FP802-170152

Titre: Phare de l'île Egg -Remplacement de la tour

ADDENDA: No. 3

Figure 1 : île Egg

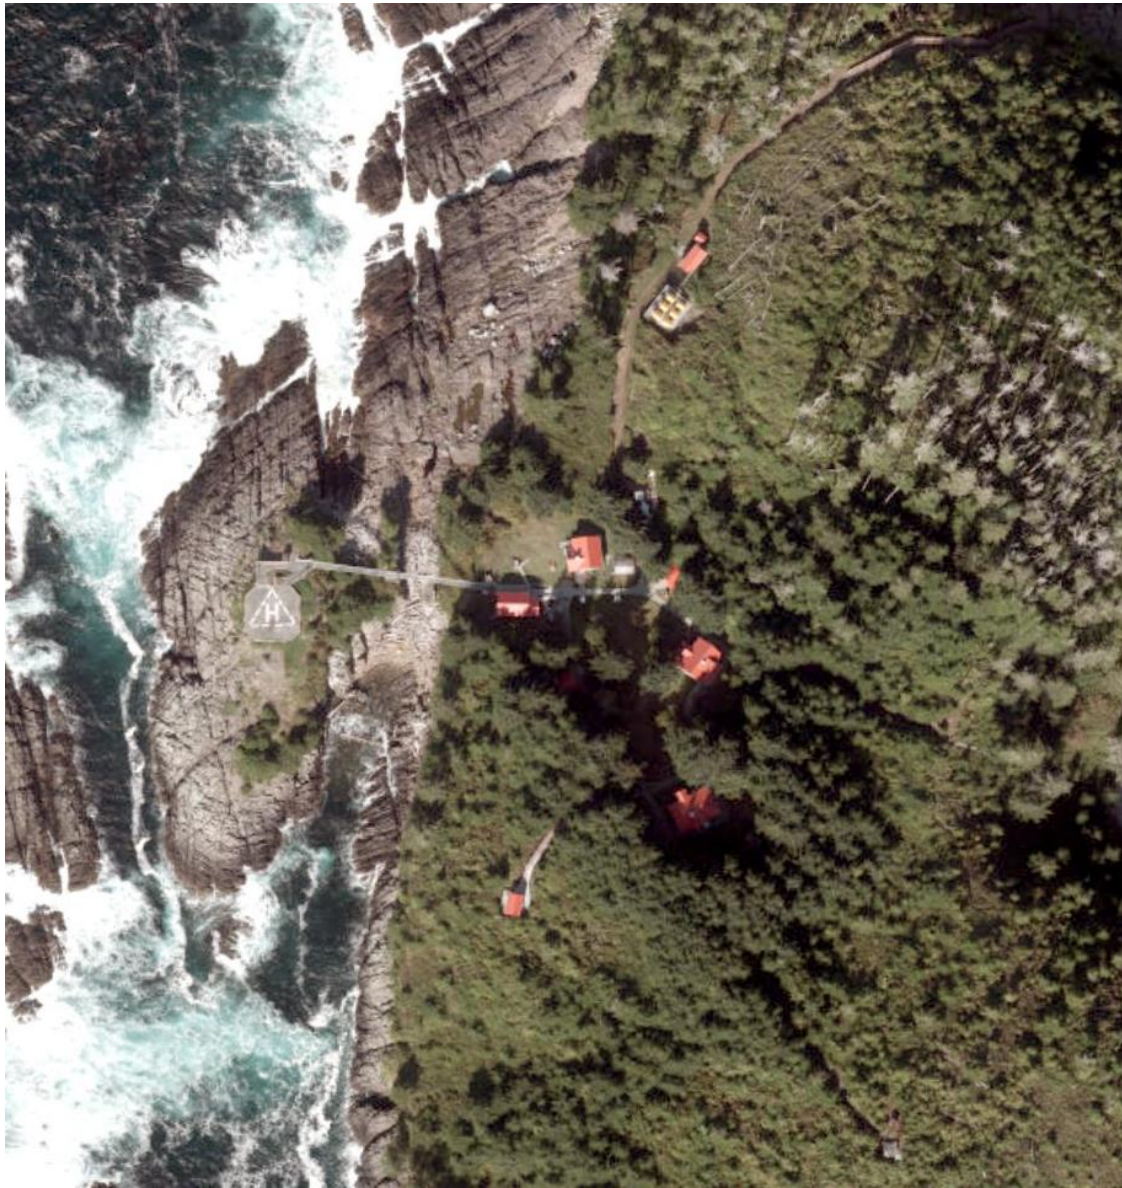
S'il vous plait supprimer:

Section 13 36 13.13

3.4 ANTI-CLIMBERS

1. The tower shall include one (1) set of anti-climb panels.
2. The anti-climb panels each will have a barrier panel internal to the tower at the top, bottom or mid-level to prevent access.
3. The anti-climb shall be hinged on the climbing face.
4. Panels shall be hinged on one vertical side, with a combined latching mechanism.

***Veuillez insérer:**

Voir les figures ci-jointes (1 à 5) à la fin du présent document.
